LAVORI DI MANUTENZIONE STRAORDINARIA DEL TETTO DELLA SEDE DI BOSIO, INSTALLAZIONE LINEA VITA NELLA SEDE DI BOSIO E NELLA CASCINA MOGLIONI DI CAPANNE DI MARCAROLO - CAT. OG1 IN COMUNE DI BOSIO (AL)

Richiesta di variante Art.106 (Codice Appalti)

- RICHIESTA DI VARIANTE Art.106 -

Foto 1

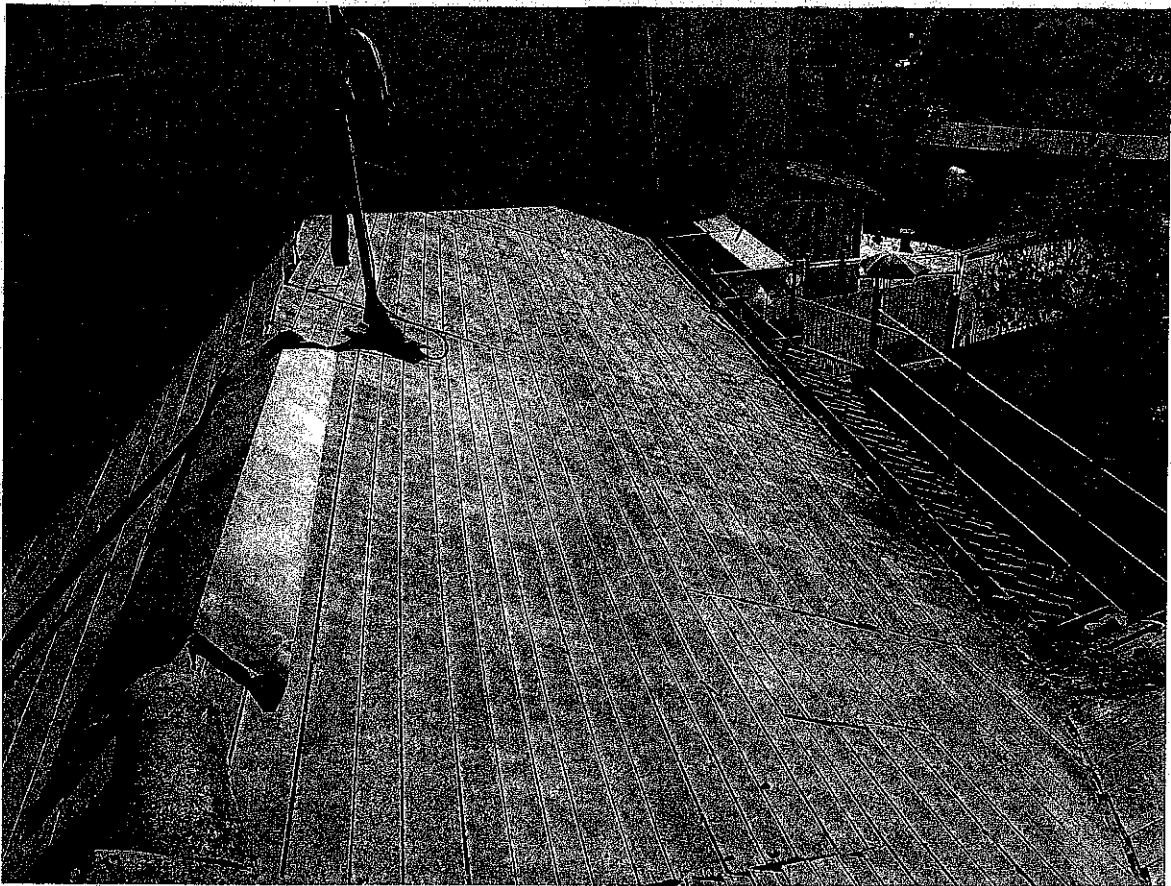
- 1) Non realizzazione dello strato previsto in pannelli in legno OSB in modo da uniformare il tavolato in quanto lo strato esistente del tavolato si presenta ancora in buone condizioni. (foto 1)
- 2) Nella realizzazione di un solo strato di coppi vecchi di recupero sulla lastra di fibrocemento e agganciati uno ad uno, anzichè in doppio strato in quanto il manto di copertura esistente risulta non piu' utilizzabile perche' coppi attuali risultano troppo usurati e la sostituzione con fornitura di tutti i coppi risulterebbe piu' onerosa di quanto previsto dall'intervento (foto 2) (foto3).
- 3) Nella sostituzione del lucernaio per accesso alla copertura con uno nuovo con le stesse caratteristiche di quello esistente.
